Assunto: **DECLARAÇÃO DE IMPACTE AMBIENTAL DO PROJECTO "VIA ORIENTAL DE CASCAIS TROÇO 1".**

**Projecto "VIA ORIENTAL DE CASCAIS
TROÇO 1"**

VIA ORIENTAL DE CASCAIS - TROÇO 1

Processo de Avaliação de Impacte Ambiental N.º 1579

Anexo 1 – Plantas de Localização

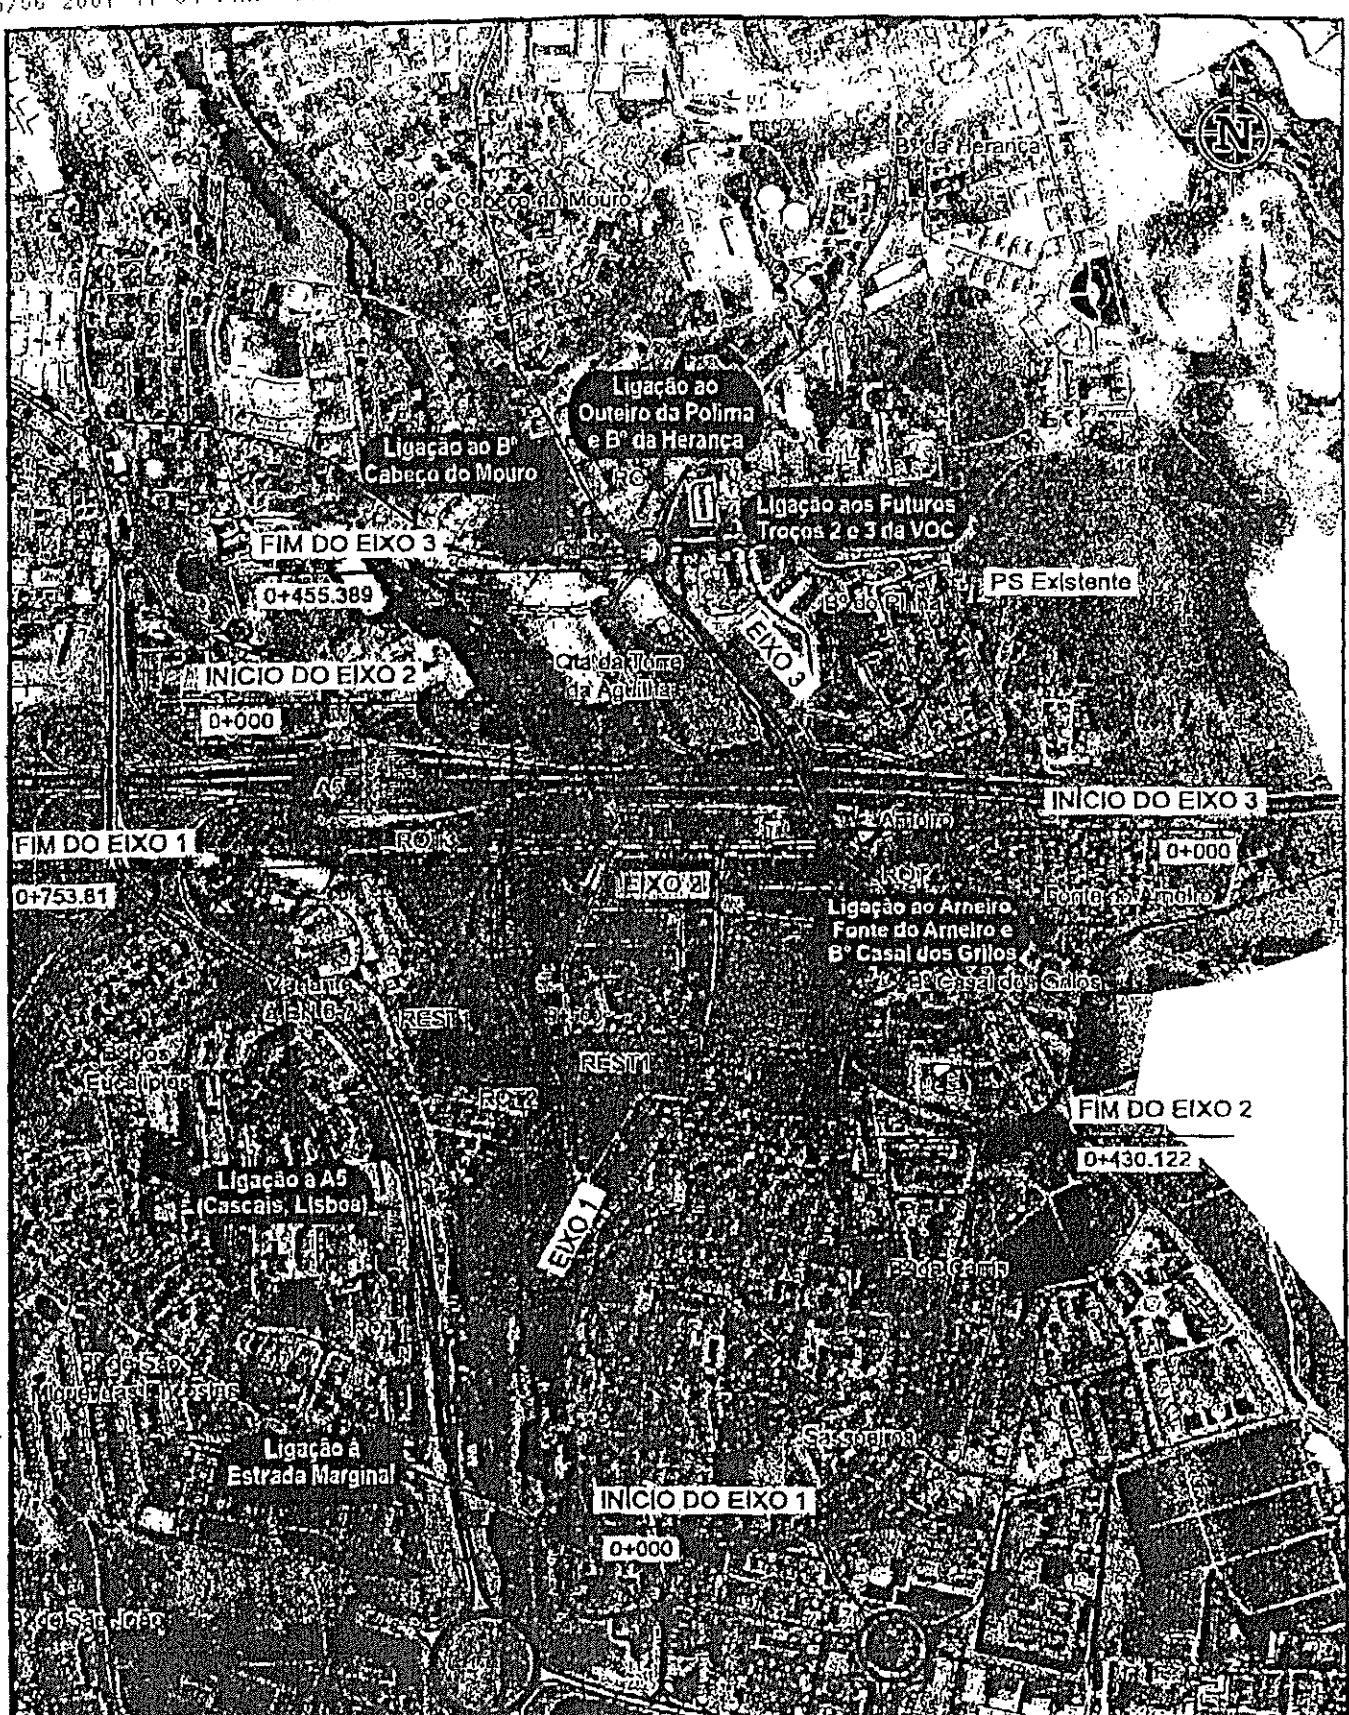
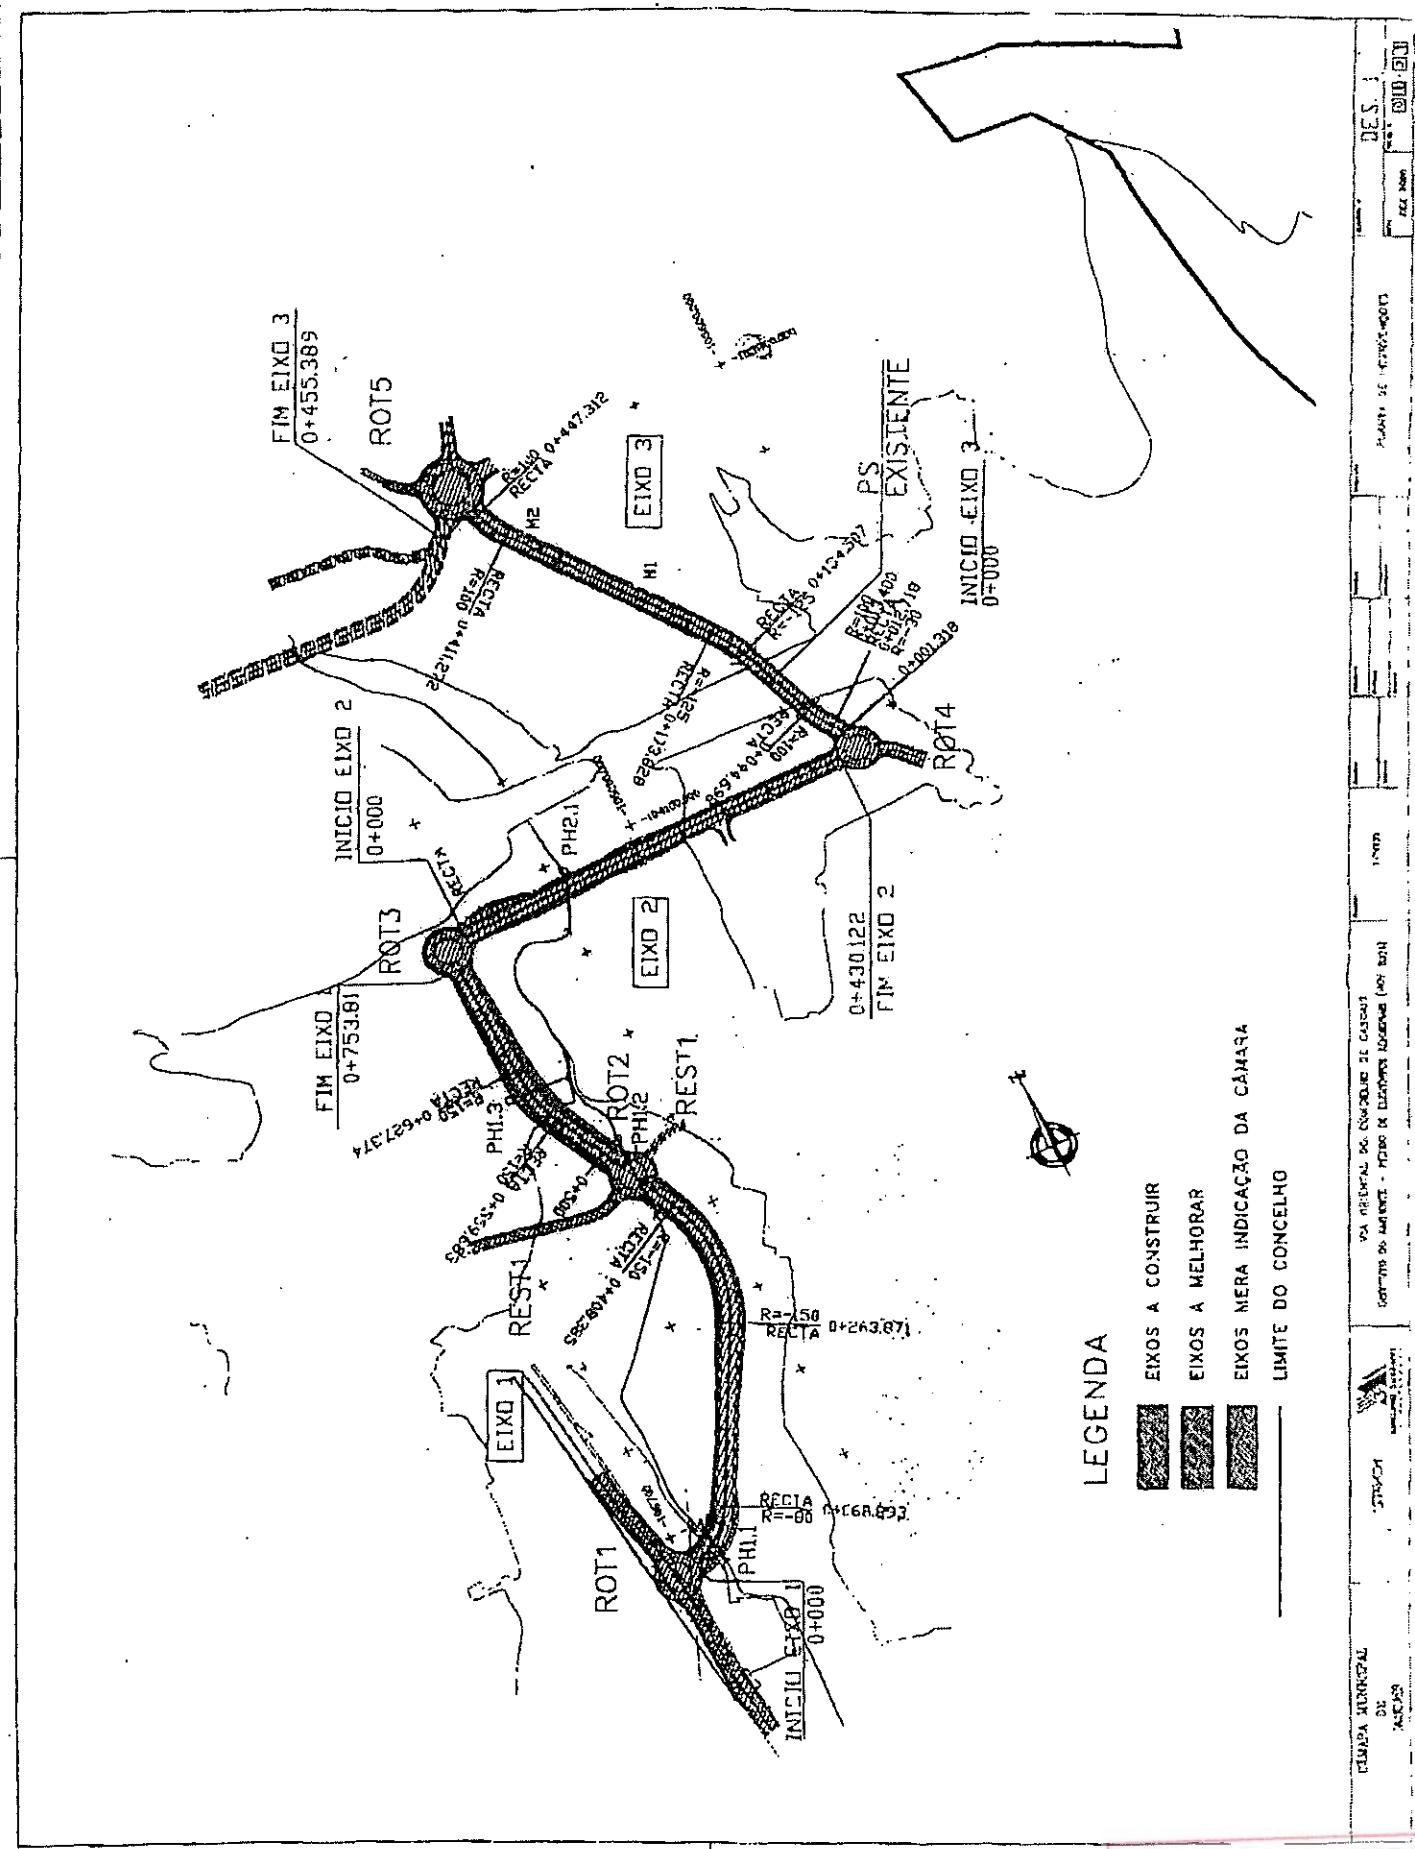
- Apresentação de outras soluções de projecto nos troços que se desenvolvem no leito da ribeira e área de risco de cheia, que assegurem a conectividade hidráulica e ecológica, minimizando a afectação da ribeira de Sassoeiros. Nas áreas com risco de cheia não poderão existir aterros transversais à linha de água;
- Compatibilização do projecto com o PDM, no que concerne ao espaço de protecção e enquadramento, bem como à adequação dos Planos de Pormenor previstos na área de implantação do projecto;
- Aprovação da EP, EPIE relativamente à construção da Rotunda 1, bem como a intervenção o montante e a jusante desta Rotunda, na Variante à EN6-7;

PLANO GERAL

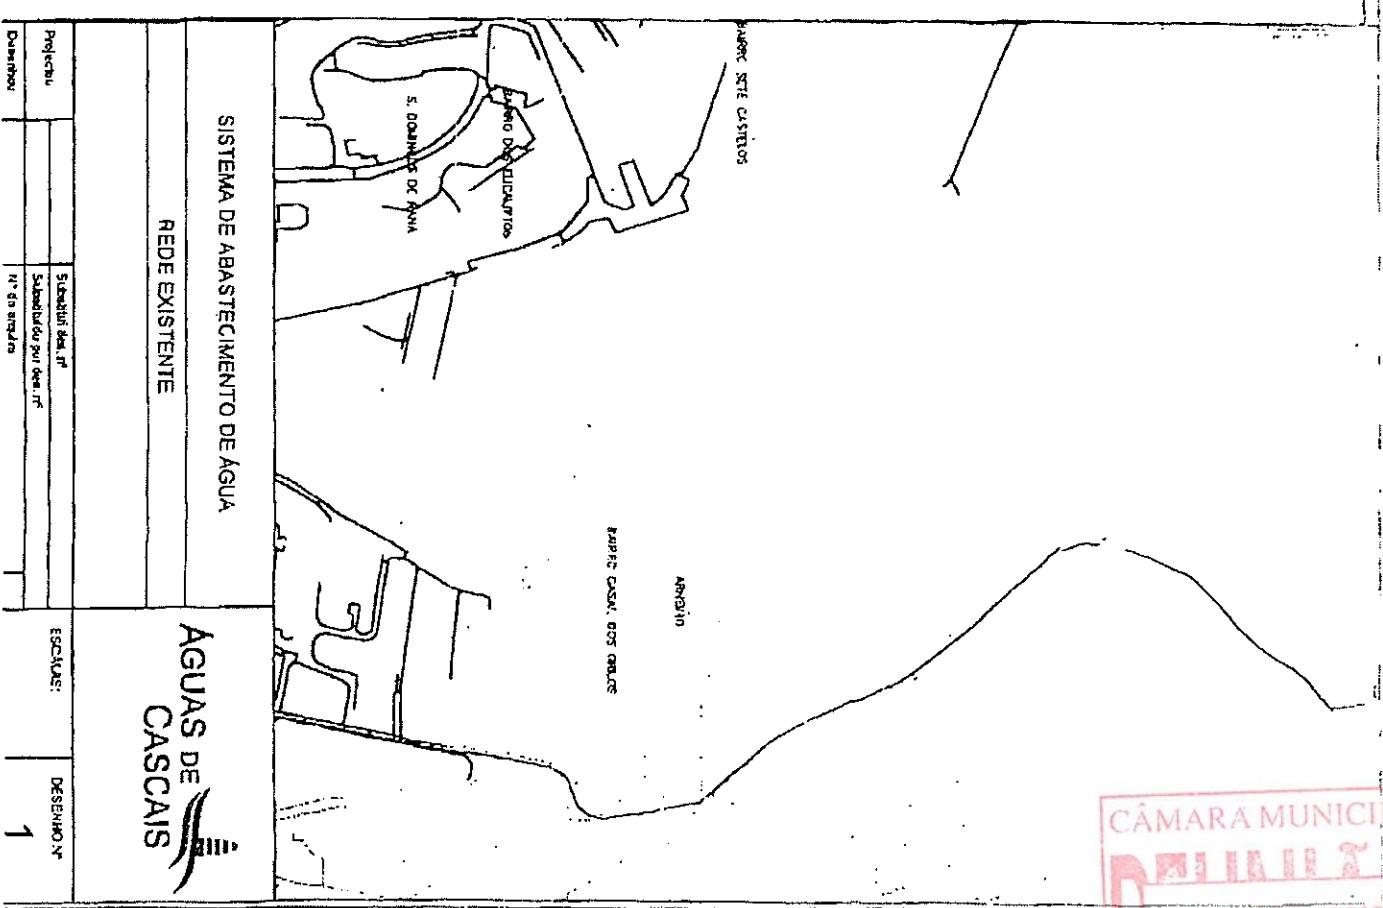
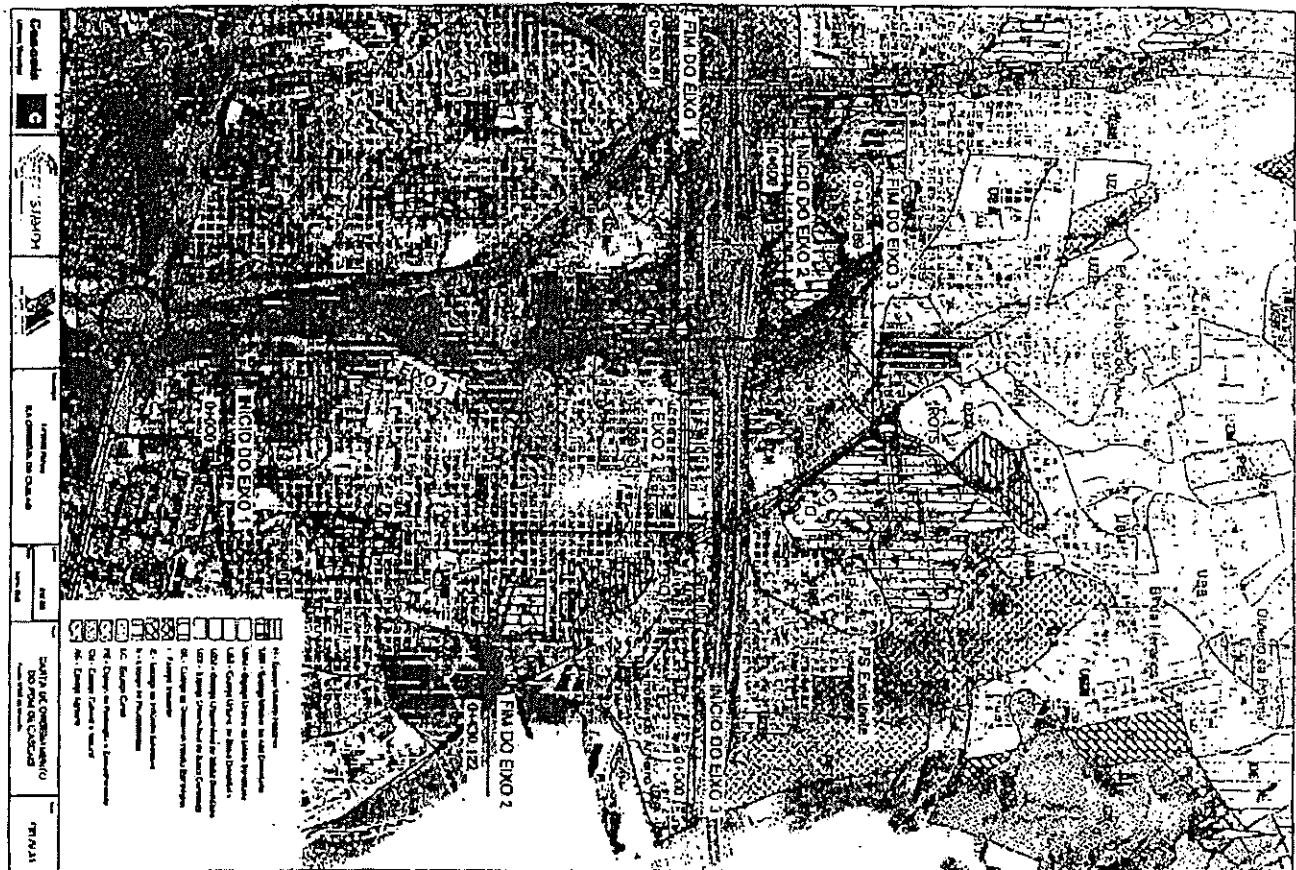
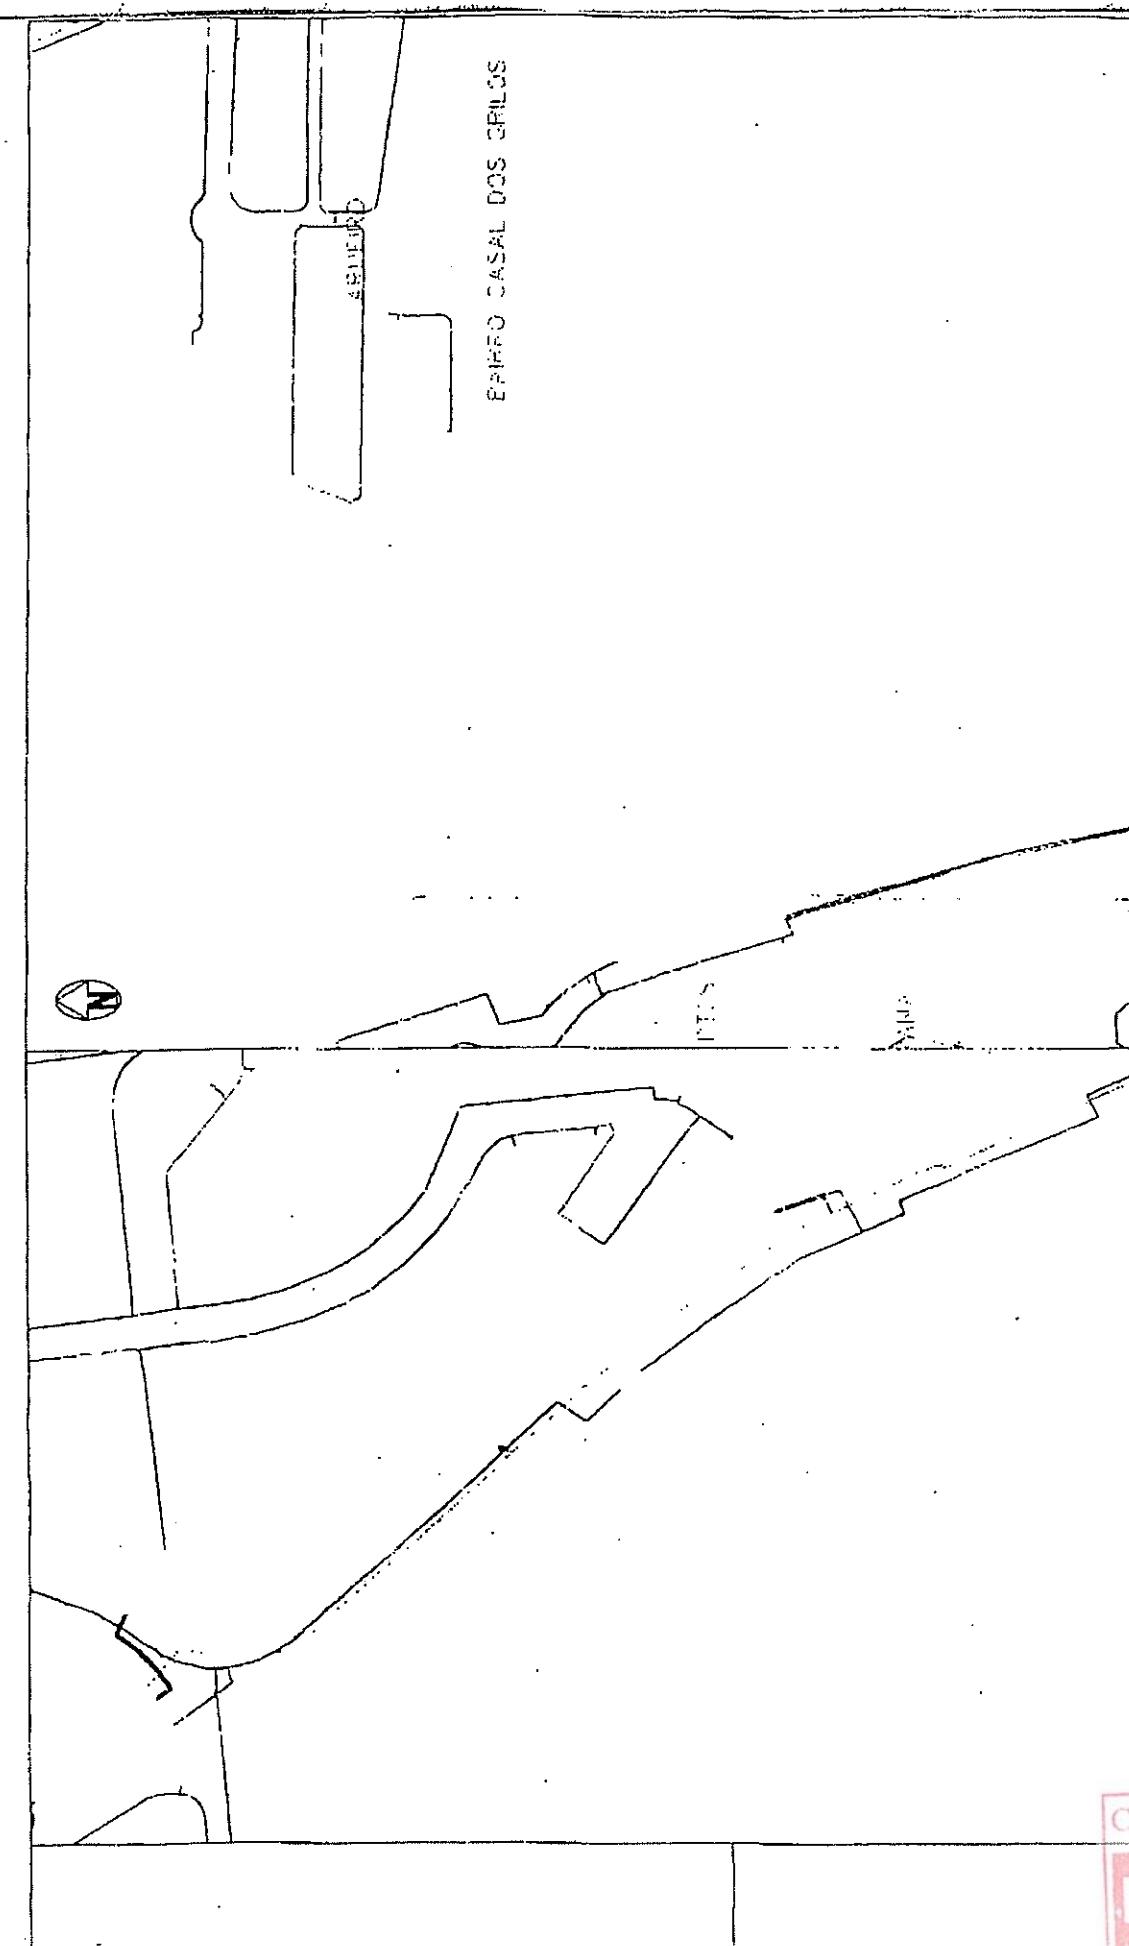
Após análise das redes existentes e face aos Planos Gerais de Abastecimento de Água e de Águas Residuais Domésticas, informa-se que o traçado da via, em fase de Estudo Prévio, tem implicações com redes principais de abastecimento de água, quer ao nível de adutoras a reservatórios, quer ao nível do sistema de distribuição, bem como no sistema de drenagem de águas residuais domésticas.
